住宅性能表示制度Q&A(消費者向け)

一般に公表しているQ&A

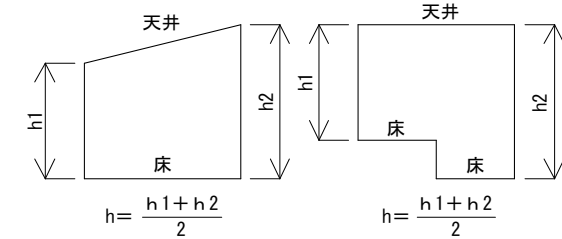
| 整理番号 | 分野 | 表題 | 質問 | 回答 | 公表日等 |
|-------|----|-----------------------|--|--|-----------------------|
| 2-002 | 火災 | 感知器の設置場所 | 天井高さ8m以上の居室の天井に設置される感知器については煙式とされているところ、天井又は床が同一平面でないことにより天井高さが一定でない場合はどうか。 <2-1(3)イ①a(ii)> | 8m以上であるか否かの判断は消防法の取り扱いに準拠しますので、下図のようにその室の平均高さによります。  | 2003/3/17 2014/5/9 |

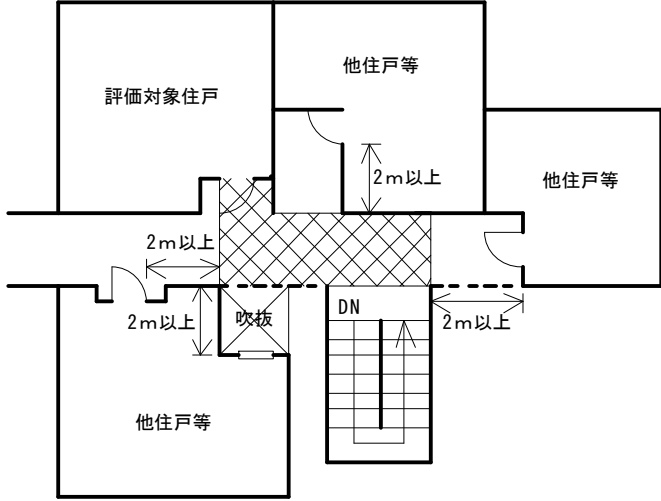
| 整理番号 | 分野 | 表題 | 質問 | 回答 | 公表日等 |
|-------|----|-------------------|---|--|-----------------------------------|
| 2-010 | 火災 | 階段室型における、他住戸等への警報 | <p>2-2感知警報装置設置等級(他住戸等火災時)において、下図のように避難経路がエリア毎に独立しているケースで、①のエリアの火災を②及び③のエリアへは警報しない場合、等級2以上には適合しないものと解してよいか。 <2-2(3)イ></p> | <p>貴見のとおりです。避難経路の独立性を考慮して①、②及び③のエリアを分けて判断することはできません。①と③のように離れている場合であっても同じです。</p> | 2003/9/12 2006/6/1 2014/3/5 |

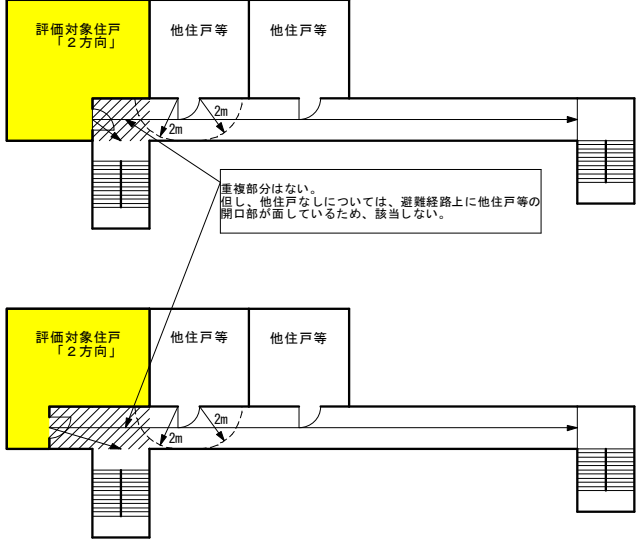
| 整理番号 | 分野 | 表題 | 質問 | 回答 | 公表日等 |
|-------|----|-------------------------|---|---|-----------|
| 2-012 | 火災 | 直通階段との間に他住戸等がない | <p>評価基準でいう「直通階段との間に他住戸等がない」は、どのように判断すべきか。 <2-3(3)ロ②></p> | <p>まず、図1のような階段室型の共同住宅に関しては、共用廊下が存しないため当該評価項目に関しては「該当なし」となります。図2のような鉄砲階段の場合も、同様に「該当なし」とします。</p> <div style="text-align: center;">  <p>図1 図2</p> </div> | 2004/2/10 |

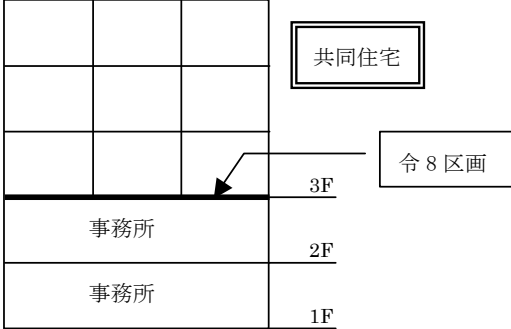
| 整理番号 | 分野 | 表題 | 質問 | 回答 | 公表日等 |
|-------|----|-------------------------|---|---|------------|
| 2-013 | 火災 | 通常の歩行経路による2以上の方向への避難が可能 | <p>評価基準でいう平面形状について評価対象住戸から重複する経路が無い下図のような場合は「通常の歩行経路による2以上の方向への避難が可能」と判断してよいか。 <2-3(3)口①></p>  | 貴見のとおりです。 | 2004/11/22 |

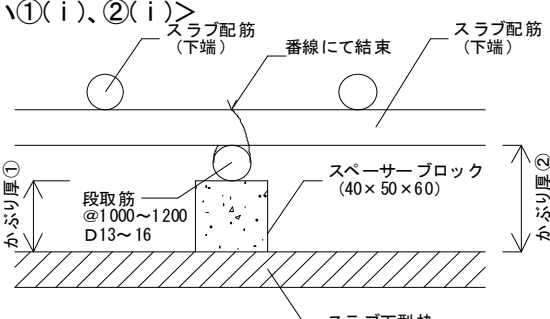
| 整理番号 | 分野 | 表題 | 質問 | 回答 | 公表日等 |
|-------|----|------------|---|--|-------------------------|
| 3-008 | 劣化 | 小屋裏換気口 | <p>木造の劣化対策等級では、下図のような空間(①及び②)にも、3-1(3)イ①gが適用されると解してよいか。 <3-1(3)イ①g></p>  | <p>貴見のとおりです。</p> | 2002/3/20 |

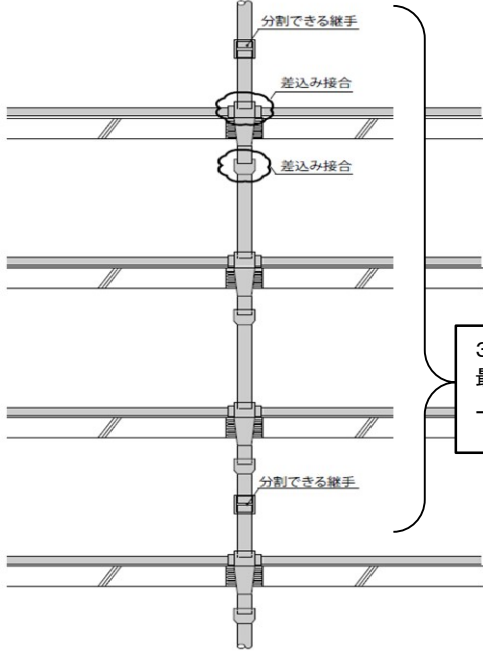
| 整理番号 | 分野 | 表題 | 質問 | 回答 | 公表日等 |
|-------|----|-----------------|--|---|----------|
| 4-031 | 維持 | 横主管を介する排水立管の掃除口 | <p>共同住宅における排水立管において、途中で横主管を介している場合、図のように「a」と「b」各々の立管の系統の範囲で掃除口の規定は適用されると考えてよいか。 <4-2(3)イ③></p>  | <p>貴見の通りです。「a」及び「b」を別の系統の排水立管と判断し、各々で基準通りの設置が必要になります。なお、立管が一層である場合でも規定が適用され掃除口は必要になります。</p> | 2012/3/9 |

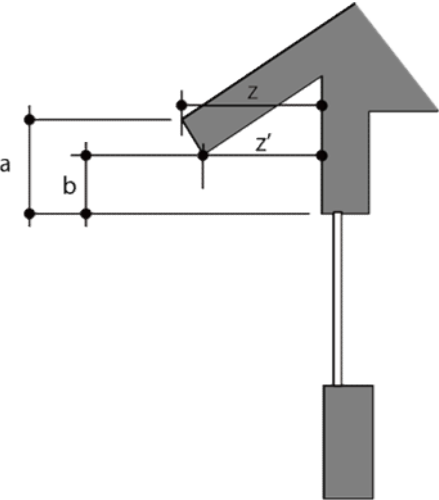
| 整理番号 | 分野 | 表題 | 質問 | 回答 | 公表日等 |
|-------|----|--------------------|--|---|-----------|
| 4-032 | 維持 | 地中埋設配管の点検・補修措置について | <p>4-2の等級3の評価において、下図のように共用排水立管が1階テラスなどのコンクリートで仕上げられた土間床等(非構造躯体)を貫通し地中埋設されている場合、どのように評価すればよいか。</p> <p><4-2(3)イ⑥></p>  | <p>4-2の評価対象となる排水管は、専用配管との接続部から建物外部の最初のますまでと定義されており、上記についても原則評価の対象となります。ただし、上記の場合はコンクリートで仕上げられた土間床等が非構造躯体のため、建物下部に設けられた排水管ではないと判断し、「日本住宅性能表示基準・評価方法基準技術解説」に基づき、4-2(3)イ⑥に抵触しないと考えることができます。なお、土間床等が構造躯体である場合には建物下部とみなされ、その下に埋設されている範囲においては、地下ピット若しくはU字溝に設置する等の人が容易に到達できる経路を設ける必要があります。</p> | 2013/2/28 |

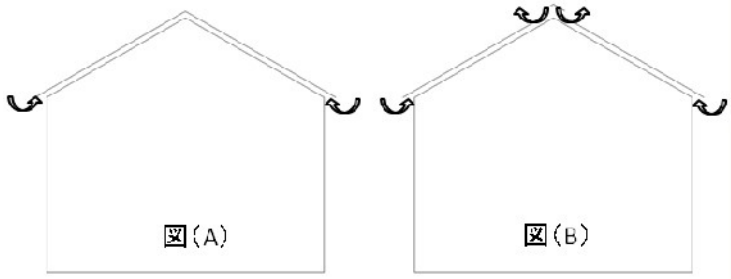
| 整理番号 | 分野 | 表題 | 質問 | 回答 | 公表日等 |
|-------|----|-----------------------|---|---|----------|
| 4-033 | 維持 | 傾斜屋根(壁)の最も低い部分の表示について | <p>X部分の躯体天井高さにおいて、最も低い部分は、「その他」として住戸1「0」、住戸2「c」として判断してよいか。 <4-4(3)イ①②></p>  <p>(評価住戸1、評価住戸2いずれも傾斜部分は過半以下となり躯体天井高さはaの寸法が該当する)</p> | <p>貴見の通りです。ただし、明らかに傾斜屋根と判断できる場合は、「その他」ではなく「傾斜屋根」として取り扱うことも可能です。</p> | 2014/3/5 |

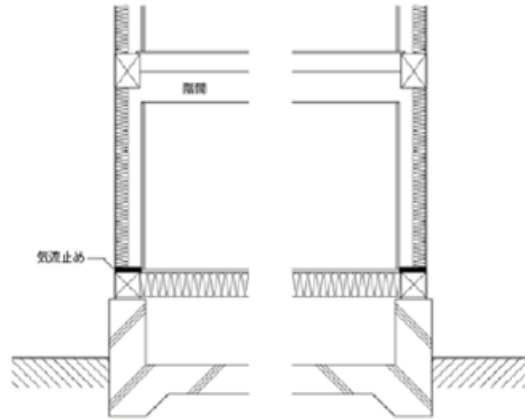
| 整理番号 | 分野 | 表題 | 質問 | 回答 | 公表日等 |
|-------|----------|-----------------------------|--|--|----------|
| 5-009 | 温熱・エネルギー | 鉛直方向において傾きのある壁はどの角度まで壁と扱えるか | <p>躯体の断熱性能等に関する基準において、壁に鉛直方向の傾きがある場合、評価基準7-1(3)口による基準と同様に下図に示すように45°を基準にして壁と屋根に区別できると判断してよいか。また、開口部の扱いも同様に壁の開口部と真上方向の開口部に区別できると判断してよいか。</p> <p><5-1(3)></p>  | <p>当該壁面について、屋根面としての処理・仕様がされている場合は屋根として扱い、壁面としての処理・仕様がされている場合は壁として扱います。なお、処理・仕様により判断がつかなかった場合は、屋根として扱います。</p> | 2015/3/5 |

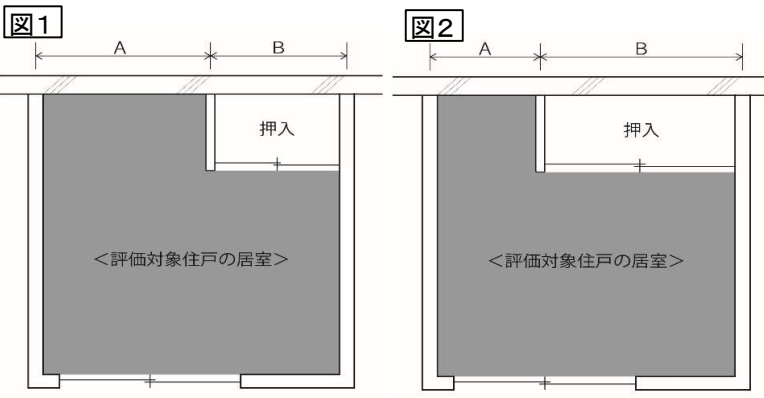
| 整理番号 | 分野 | 表題 | 質問 | 回答 | 公表日等 |
|-------|----|---------------------------------------|---|--|------------|
| 7-003 | 光 | ミニキッチン | <p>光・視環境に関して、下図のようなワンルームマンション等のミニキッチンの部分(点線囲み)についても、居室と解すべきか。 <7-1></p>  | <p>建築基準法上、居室として扱われるか否かによります。なお、空気環境に関しても同様のQ&Aがあります。</p> | 2003/6/9 |

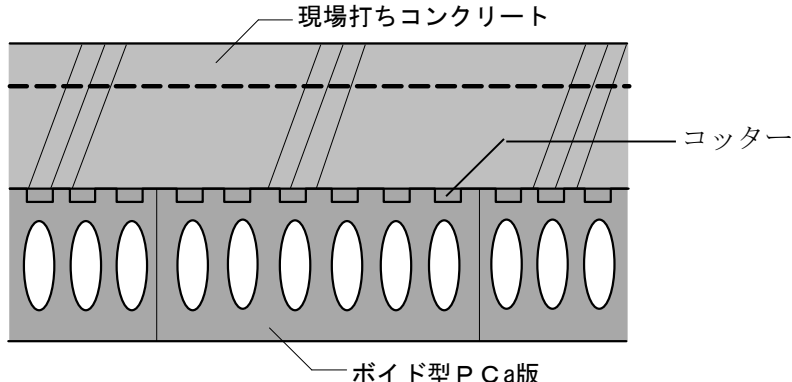
| 整理番号 | 分野 | 表題 | 質問 | 回答 | 公表日等 |
|---|----|-------------------------|---|---|-----------------------|
| 8-029 | 音 | ボイドスラブの等価厚さに係る断面2次モーメント | <p>ボイドスラブの等価厚さに係る「1m幅当りの断面2次モーメント」の算定に際し、ボイドの方向との関係はどのように考えればよいか。 <8-1(3)ロ②b></p> | <p>①図1-1のようなボイドスラブ(1受音室内において。以下同じ。)の場合は、原則としてボイドと直行する断面(a)に関する断面2次モーメントを使用します。ただし、ボイドの断面が図1-2のような場合は、ボイドと平行する断面の剛性がボイドと直行する断面の剛性に比べてたいへん弱く、そのことが遮音性能に大きく関わるため、断面2次モーメントについてはボイドと平行する断面の数値を採用する必要があります。</p> <p>②図2のように、ボイドスラブの中でボイドの方向が異なる場合は、スラブのB部分に関して断面bの、スラブのC部分に関して断面cの断面2次モーメントを算出し、それらを比べて小さい方の数値を受音室スラブの断面2次モーメントとして使用します。</p> <p>③図3のように、ボイドスラブの中で一部分(水廻り等)が単板スラブ(厚さはボイド部分より薄い)である場合は、スラブのD部分に関して断面dの、スラブのE部分に関して断面eの断面2次モーメントを算出し、また、単板スラブの部分Fについてもその断面2次モーメントを算出して、それらのうち最も小さい数値を受音室スラブの断面2次モーメントとして使用します。</p> | 2003/6/9 2003/9/12 |
